図書番号 KK7-051_改0
提出年月日 2020年6月11日
東京電力ホールディングス株式会社

工事計画に関するヒアリングにおける事前確認について（原子炉冷却系統施設）

○対象資料名：【原冷】主要設備リスト

図1 高压代替注水系の系統概略図

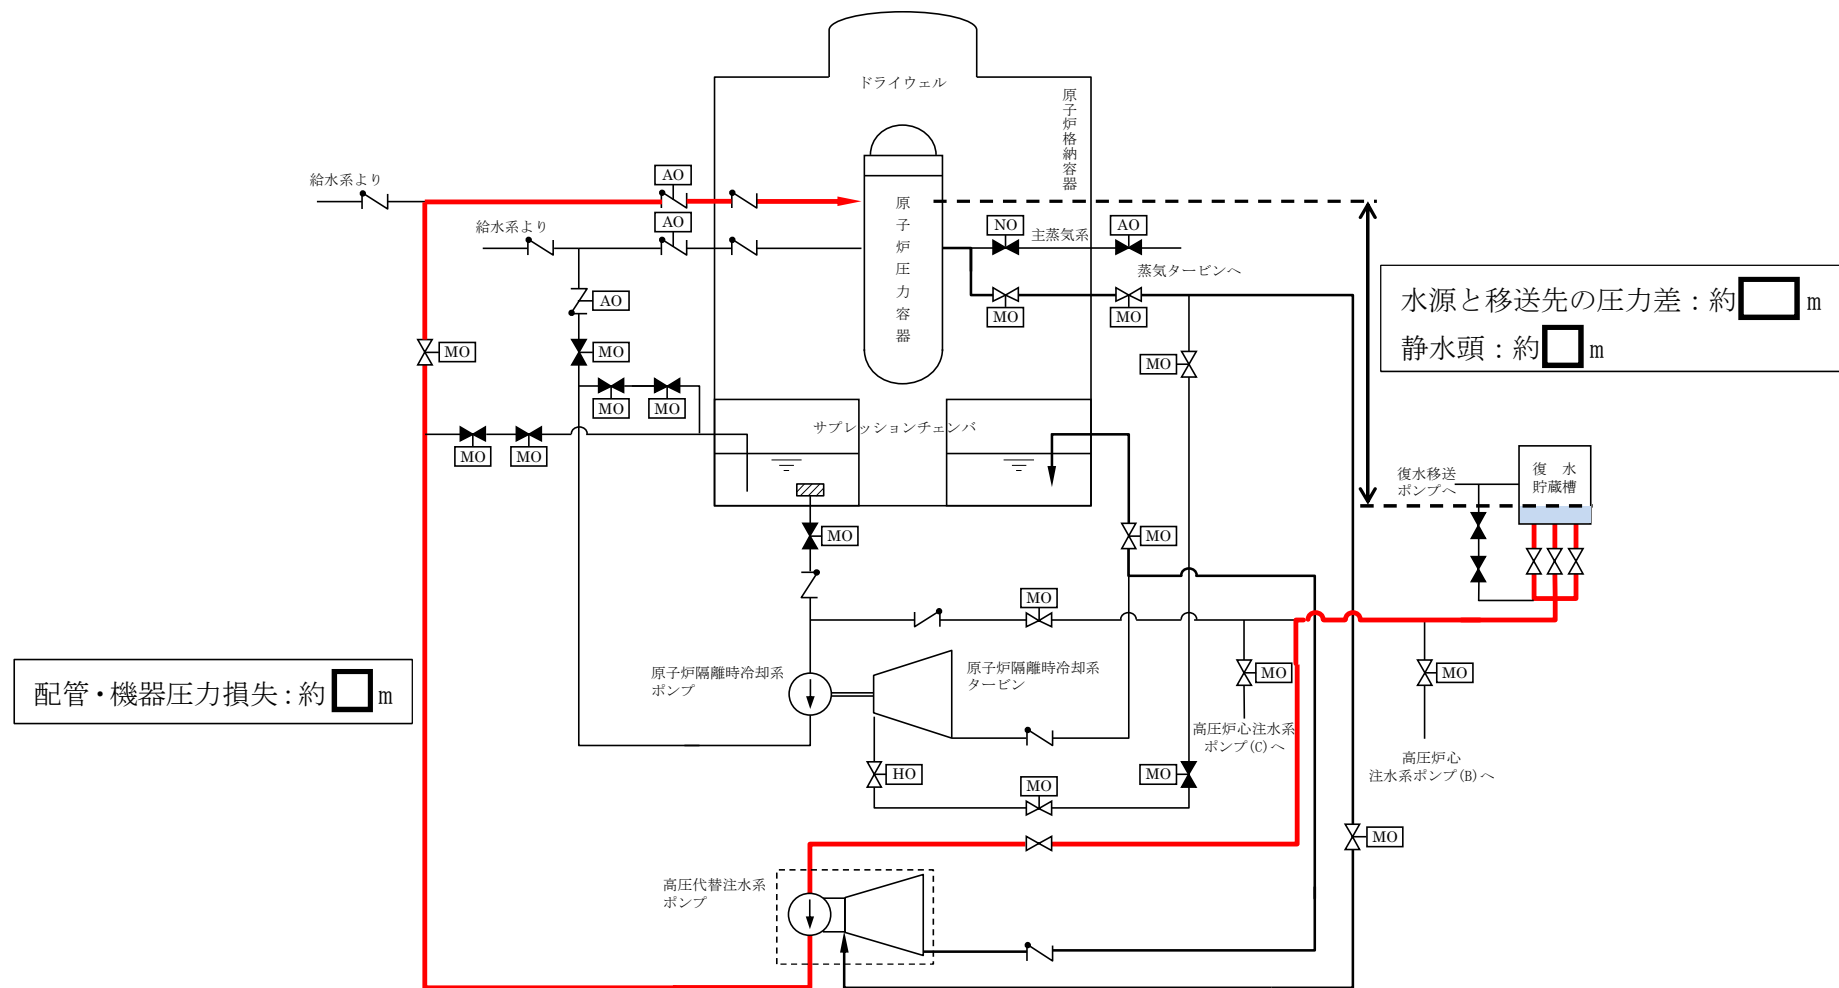
該当ページ	確認内容
P 1 9 5、 高压代替注水系ポンプ	1) 揚程算出の根拠に用いた圧損の内訳について、どこの高低差、どこの圧力損失なのか系統図等で明確にして説明すること。（新規ポンプの性能評価（圧損評価）については、可搬型も含めて補足説明資料等でまとめて整理して明確に示すこと）
	<p>《回答》</p> <ul style="list-style-type: none"> ・添付資料 3 にて、高压代替注水系ポンプの揚程算出の考え方を整理致しました。 <p>ご質問頂きました内容に対する回答として、当該資料の整理で問題がないようでしたら、他系統についても同様の資料をご提示させていただきます。</p>

高压代替注水系ポンプの揚程算出における水源と移送先の圧力差，静水頭及び配管・機器圧力損失の評価範囲について，図1の高压代替注水系の系統概略図に示す。
